Mission régionale d'autorité environnementale

**Avis sur le projet de création
d'un crématorium et d'un site cinéraire
à Thiéblemont-Farémont (51)**

n°MRAe2019APGE76

Localisation du projet par rapport aux lignes à hautes tension

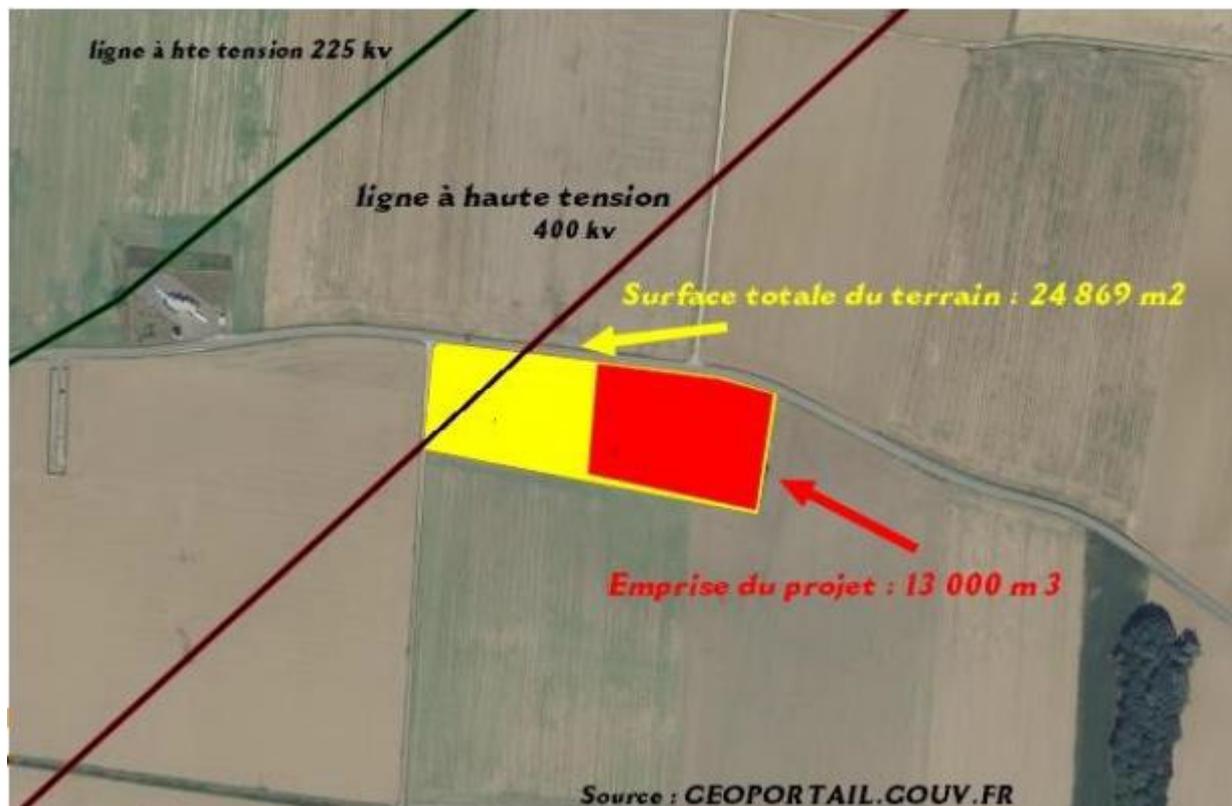
En ce qui concerne la cheminée et l'incidence potentielle vis-à-vis des lignes à haute tension situées à proximité, le dossier indique que l'emprise du projet est située à distance de celles-ci

et qu'il n'y aura par conséquent pas d'incidences. Il mentionne la servitude d'utilité publique associée sans la joindre au dossier, ni indiquer si le projet respecte les prescriptions.

L'Autorité environnementale recommande au pétitionnaire de joindre la servitude d'utilité publique associée à la ligne à haute tension au dossier et de démontrer en quoi le projet la respecte.
